VÝZVA

ZNALCKÝ POSUDEK

REZIDENCE JAMBOROVA, BRNO-ŽIDENICE
Zastínění komína sousedního domu Jamborova 67, Židenice

REZIDENCE JAMBOROVA, BRNO-ŽIDENICE Zastínění komína sousedního domu Jamborova 67, Židěnice

Obrázek 9 (ČSN) – Vliv sousední budovy (nebo jiné překážky) na ústí komína

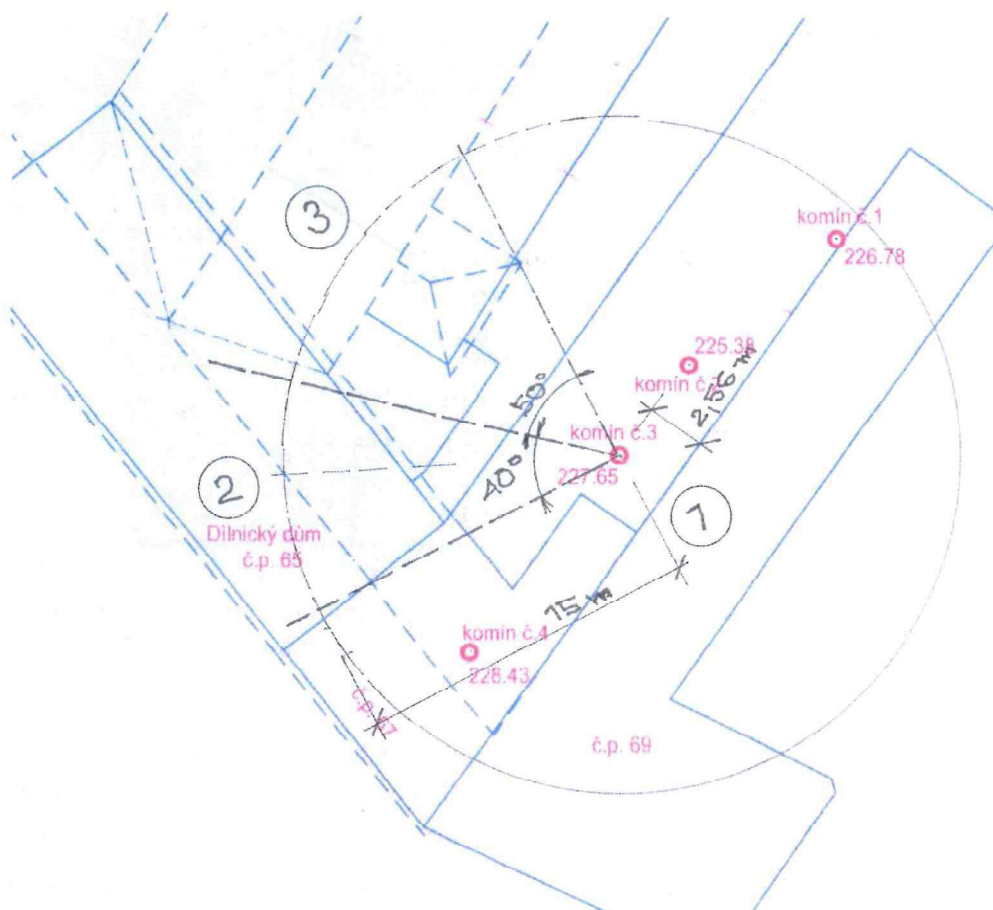
Výšky komínů nad střechou budovy jsou uvedeny v ČSN 73 4201:2016 v kapitole 6.7. Vliv sousední budovy je podrobně stanoven v čl. 6.7.1.7, kde je uvedeno, že vliv sousední budovy nebo jiné přírodní překážky (skála apod.) na ústí komína, podle obrázku 9 (ČSN), se uvažuje pokud:

- vodorovná vzdálenost L mezi ústím a budovou je menší než 15 m; a
- při pohledu od ústí komína na vodorovnou šířku budovy se vytvoří úhel α větší než 30° ; a
- při pohledu od ústí komína je převýšení budovy nad vodorovnou rovinou pod úhlem vyšším než 10° (úhel β).

Pokud jsou splněna výše uvedená kritéria, musí se ve výpočtu spalinové cesty připočítat ztráta účinkem větru 25 Pa nebo navýšit komín o 1 m nad větrný úhel podle obr. 8 ČSN 73 4201:2010. Při vyústění komínů (3.2.6, 3.2.7 a při dodr-

Obrázek 3 – Na obrázku je situační výkres komínů s vyznačením jejich absolutních výšek a kružnice o průměru 15 m, vyznačující vodorovnou vzdálenost, do které se posuzuje vliv sousedních budov nebo překážek na ústí komína

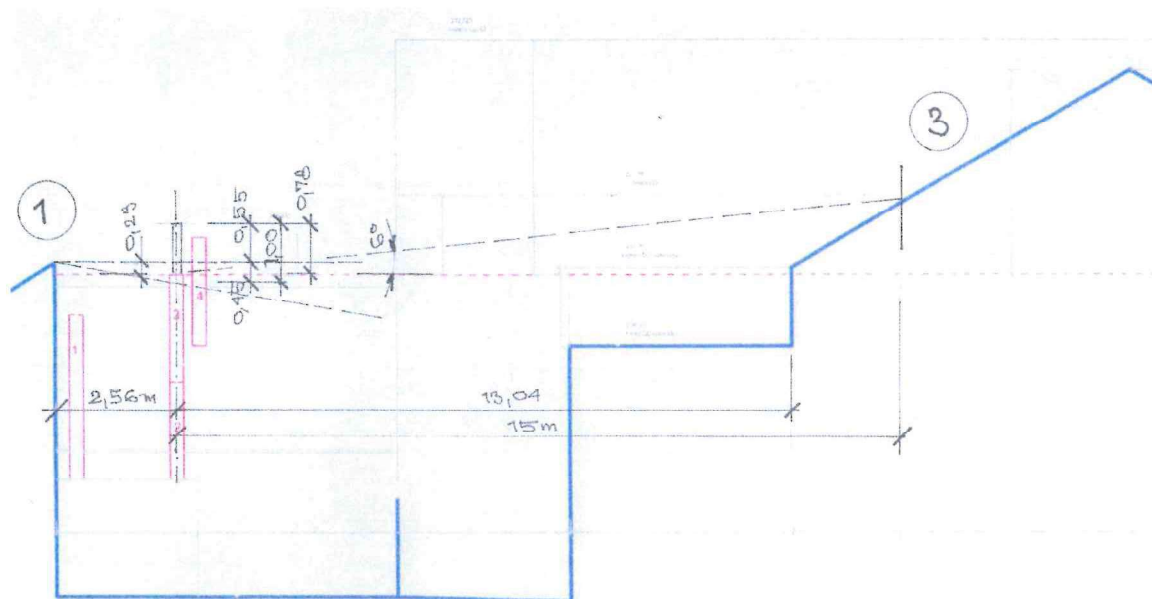
Jak je z citace článku 6.7.1.7 normy ČSN 73 4201:2016 patrné, zastínění komínů sousedními, vyššími budovami se posuzuje do vzdálenosti 15 m od osy komínového průduchu. V posuzovaném případě je vzdálenost osy od funkčního komínového tělesa zobrazena na obrázku 3. Zastínění ústí posuzovaného komína č. 3 je možné třemi stávajícími budovami, které jsou označeny čísly 1, 2 a 3.

Jak je z obrázku patrné, posuzované funkční komínové těleso označené č. 3, které odvádí spaliny od připojeného spotřebiče na plynné palivo v provedení B, s atmosférickým hořákem na zemní plyn a s přerušovačem tahu, tedy spalinovou cestou s přirozeným, komínovým tahem, je ovlivněno třemi budovami. Zastínění č. 1 je současnou štítovou stěnou budovy Jamborova č.p. 69, která má pultovou střechu. Zastínění č. 2 je dvoupodlažní budovou Dělnického domu č.p. 65 se sedlovou střechou a sice jejím hřebenem a částí plochy za hřebenem. Možné zastínění č. 3 je kolmo připojenou budovou pravděpodobně patřící k budově Dělnického domu označeného č.p. 65, rovněž se sedlovou střechou. Vodorovné úhly při pohledu od ústí komína na vodorovnou překážku ve všech případech přesahují úhel $\alpha = 30^\circ$.

Obrázek 4 – Rozklad zastínění ústí komína č. 3 budovou č. 1 Jamborova č.p. 69 a budovou č. 3 kolmou na Dělnický dům, Jamborova č.p. 65

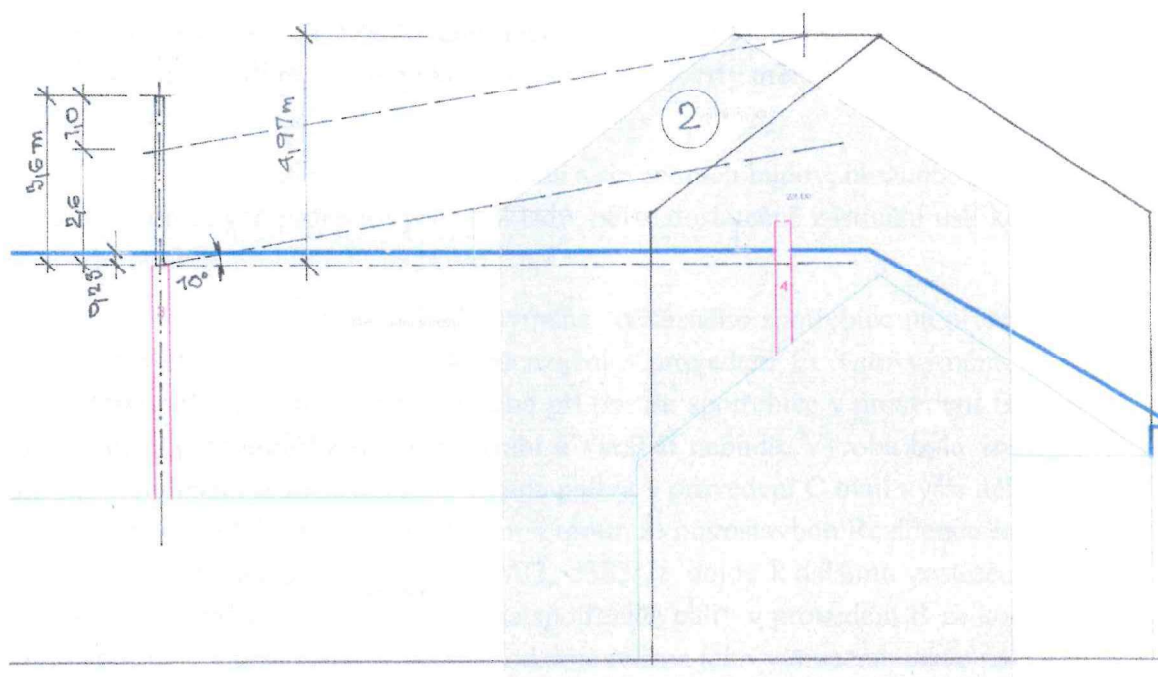
Výšková kóta štítové stěny pultové střechy budovy Jamborova č.p. 69 je +227,880. Výšková kóta ústí komínového tělesa č. 3 je +227,650. Ústí komína je 0,23 m pod hranou štítové stěny. Komín je osově vzdálený od štítové stěny této budovy o 2,56 m. Větrný úhel 10° vytvoří v této vzdálenosti výšku $\text{tg } \alpha \cdot 2,56 = 0,451$ m. Podle ČSN 73 4201 je nutné komín navýšit od větrného úhlu o 1,00 m nad větrný úhel tj. o 0,55 m. Ústí komína je pod hranou štítové stěny 0,23 m, je tedy nutné ústí komína u štítové stěny navýšit o $0,55 + 0,23 = 0,78$ m, aby byla naplněna podmínka ustanovení článku 6.7.1.7 ČSN 73 4201, tj. aby tato budova ústí komína nestínila a aby byl zaručen bezpečný odvod spalin od připojeného spotřebiče paliv do volného ovzduší za všech jeho provozních a povětrnostních podmínek

Jak bylo uvedeno, zastínění se posuzuje do vzdálenosti 15 m. Na obrázku číslo 4 je zobrazeno možné zastínění budovou č. 3. Hřeben sedlové střechy má výškovou kótu +231,980. Ve vzdálenost 15 m tvoří větrný úhel hodnotu 6° , to znamená, že je pod posuzovaným větrným úhlem stanoveným normou, který má hodnotu 10° . Z obrázku vyplývá, že budova značená číslem 3 nevytváří žádnou překážku z hlediska funkce spalinové cesty a že výška komínového tělesa č. 3 je z hlediska této budovy dostatečná.

Jednoznačným řešením bude výměna současného spotřebiče na plynné palivo v provedení B za spotřebič kondenzační v provedení C. Tato výměna bude dříve nebo později nutná, po dožití nebo při poruše spotřebiče v provedení B, protože tento typ spotřebičů se již nevyrábí a vyrábět nebude. Výroba byla zrušena, protože kondenzační spotřebiče na plynná paliva v provedení C mají vyšší účinnost a tedy menší spotřebu paliva. Vzhledem k tomu, že novostavbou Rezidence Jambo-rova, Brno-Židenice p. č. 5379, 5383/22, 5383/23 dojde k dalšímu zastínění ústí komínového průduchu, byla by výměna spotřebiče paliv v provedení B za kondenzační spotřebič v provedení C pravděpodobně řešena jako vynucená, takže náklady na nový spotřebič paliv, vyvložkování komína a montážní práce by nesl stavebník této novostavby.
